Redovisning av plansamråd och ställnings- tagande inför granskning av förslag till detaljplan för Masugnen 5 och 7 i stadsdelarna Mariehäll och Ulvsunda Industriområde (cirka 400 lägenheter)

Skiss över det nya bebyggelseförslaget. Masugnen 5 till vänster och Masugnen 7 till höger.

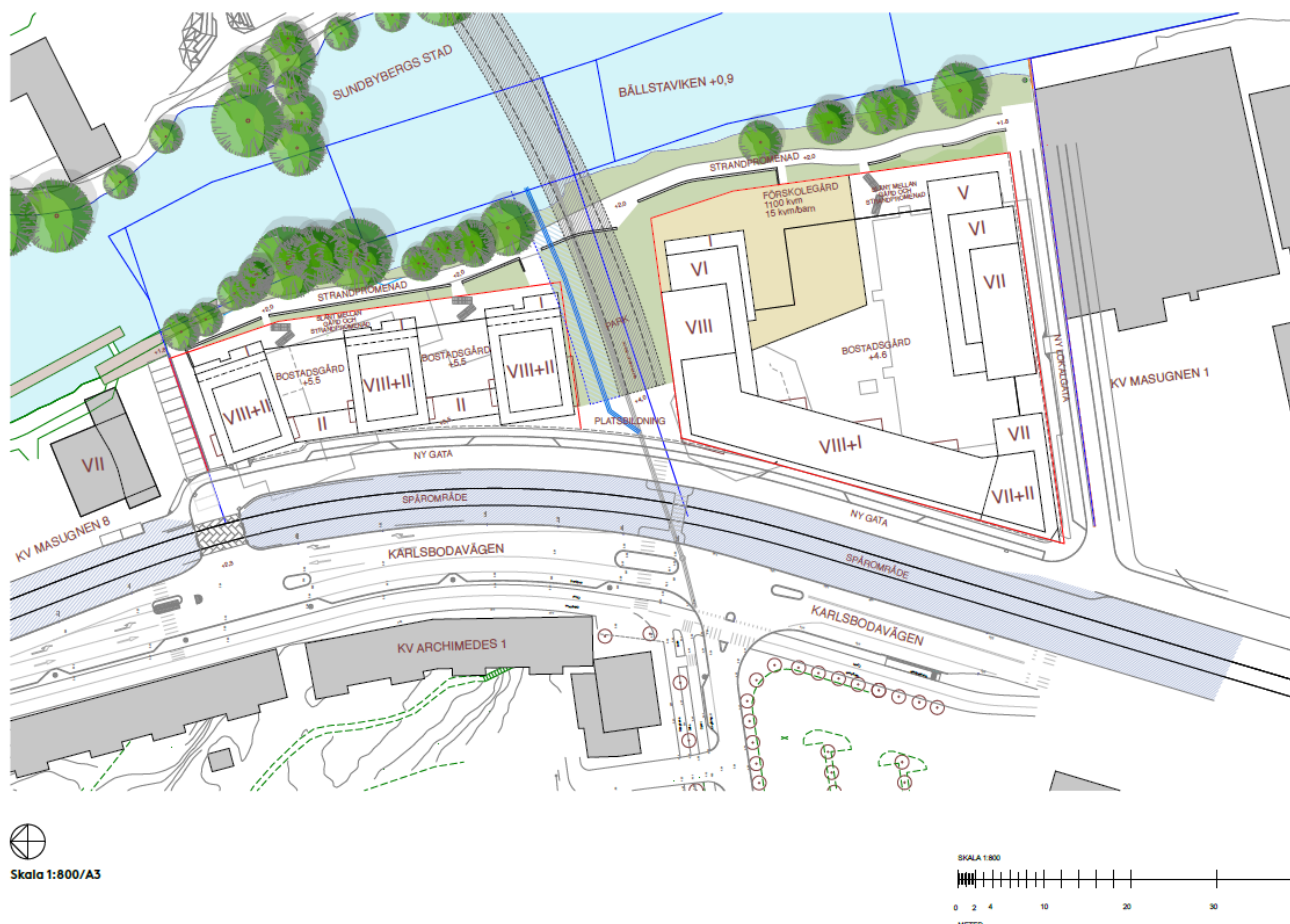
Bland de andra inkomna synpunkterna på samrådsförslaget är det tre åsikter som är mycket frekventa. Dessa gäller att byggnaderna är för höga, att motstående sida av Bällstaviken kommer att skuggas och att det är viktigt att återuppta planerna på gång- och cykelbron som för tillfället skjuts på framtiden. Utöver dessa har även vikten av övergripande områdesplanering, hänsyn till stadsbilden, trafiklösningarna och bristen på grönområden påtalats.

Från de inkomna synpunkterna har intressekonflikter mellan behovet av nya bostäder, påverkan på stads- och landskapsbild, andelen friyta, miljö kvalitetsnormer för vatten, buller, risk för översvämning från Bällstaviken, behov av goda ljusförhållanden och större förskolegård identifierats.

Stadsbyggnadskontoret föreslår ett nytt bebyggelseförslag, där exploateringsgraden och byggnadshöjderna minskas. En högre exploateringsgrad med cirka 400 lägenheter har prövats under planarbetet för bebyggelse både i kvartersstruktur respektive punkthustypologi. Ett nytt bebyggelseförslag bör utgå från det som föreslogs i start-PM, 315 lägenheter, för en bättre anpassning till områdets övergripande stads- och landskapsbild samt för att minska skuggningen av strandpromenader, parker och gårdar.

Det nya förslaget innebär för Masugnen 7 en halvsluten kvartersbebyggelse i 6 till 8 våningar, med möjlighet att punktvis gå upp till 10 våningar. För Masugnen 5 innebär förslaget en sammanlänkad punkthusbebyggelse med 8+2 våningar.

Målet är att förskolegården utvidgas och görs större. Utbredningen av de föreslagna bryggorna ses över för att minska påverkan inom strandskyddat område och på miljökvalitetsnormerna för vattenförekomsten.
